**Forum mondial de l'harmonisation
des Règlements concernant les véhicules**

127^e session

**Règlement ONU n° 118 (Résistance au feu des matériaux
utilisés à l'intérieur du véhicule)****Proposition de complément 2 à la série 04 d'amendements
au Règlement ONU n° 118 (Résistance au feu des matériaux
utilisés à l'intérieur du véhicule)****Communication de l'expert de l'European Association of Automotive
Suppliers***

Ajouter un nouveau paragraphe 4.4.3.1, libellé comme suit :

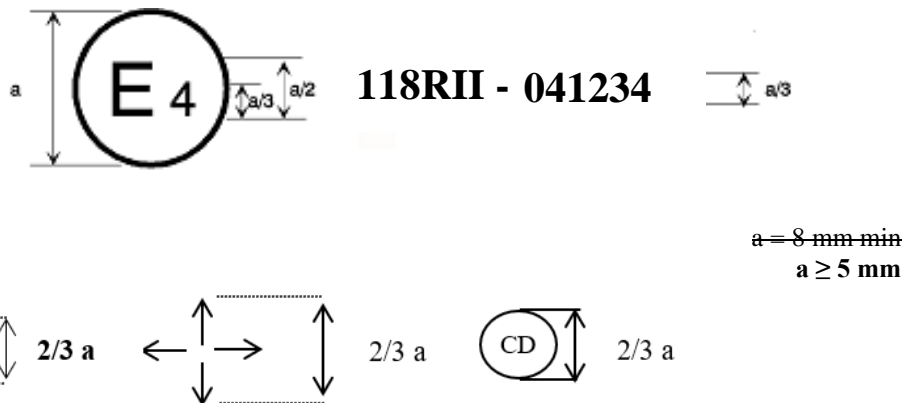
« **4.4.3.1** Si l'élément est conforme à un type homologué en application d'un ou plusieurs autres Règlements annexés à l'Accord dans le pays qui a accordé l'homologation en application du présent Règlement, il n'est pas nécessaire de répéter le symbole prescrit au paragraphe 4.4.1 ; en pareil cas, les numéros de Règlement et d'homologation ainsi que les symboles additionnels de tous les Règlements pour lesquels l'homologation a été accordée dans le pays visé doivent être inscrits les uns au-dessous des autres à droite du symbole précité. ».

« Exemple 2

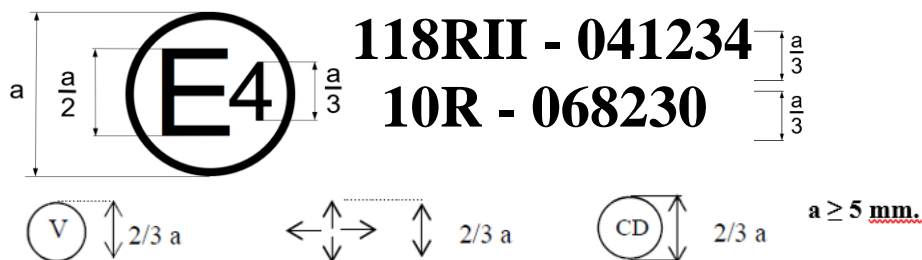
La marque d'homologation ci-dessus, apposée sur un élément, indique que le type d'élément concerné a été homologué aux Pays-Bas (E4) en application de la deuxième partie du Règlement ONU n° 118, sous le numéro d'homologation 041234. Les deux premiers chiffres (04) de ce numéro indiquent que l'homologation a été accordée conformément aux prescriptions de la série 04 d'amendements au Règlement ONU n° 118

4. La proposition précise également les dimensions (manquantes) du symbole  comme dans le cas de l'actuel exemple 2, en ajoutant **2/3a** à sa droite.
-
